改善箇所説明図

基準不適合の内容

図：左ハンドル車

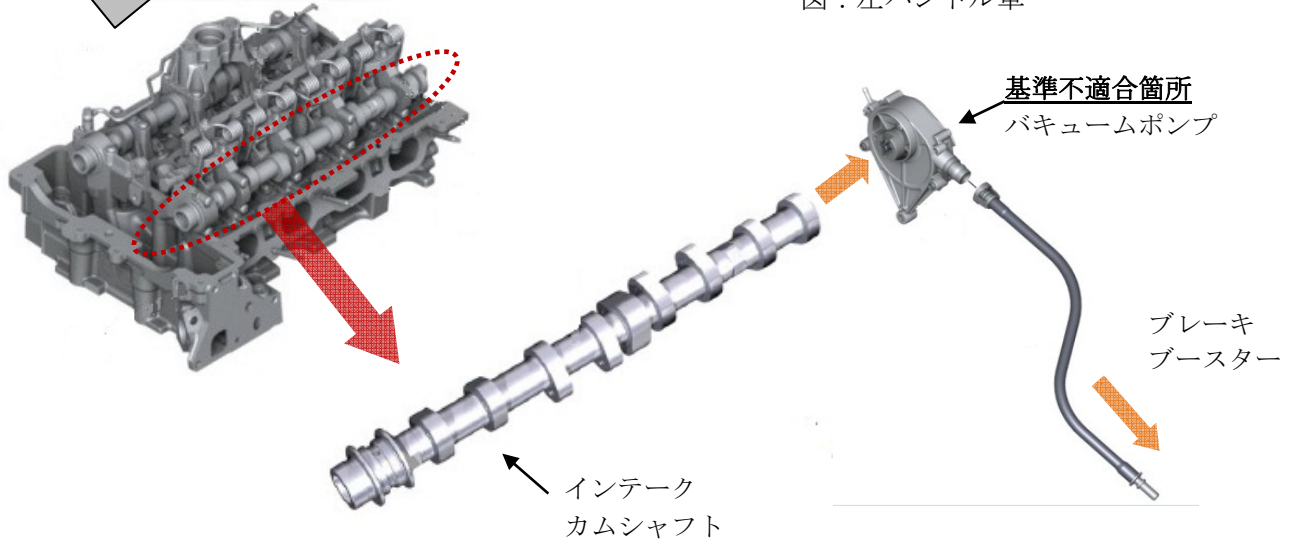
エンジンのインテーク側カムシャフトにおいて、構成部品の設計が不適切なため、制動倍力装置に供給される負圧を生成するバキュームポンプへ潤滑オイルが十分に供給されないことがある。そのため、バキュームポンプが潤滑不良で固着して、制動倍力装置へ負圧が供給されなくなることにより、最悪の場合、制動停止距離が長くなるおそれがある。

インテーク側カムシャフトが不具合品であるか及び潤滑オイルの供給状態を点検する。
当該シャフトが不具合品であり、潤滑オイルが十分に供給されていない場合は、当該シャフトを対策品に交換するとともにバキュームポンプを新品に交換する。
当該シャフトが不具合品であり、潤滑オイルが十分に供給されている場合は、当該シャフトに対策品のクランピングスリーブを装着する。
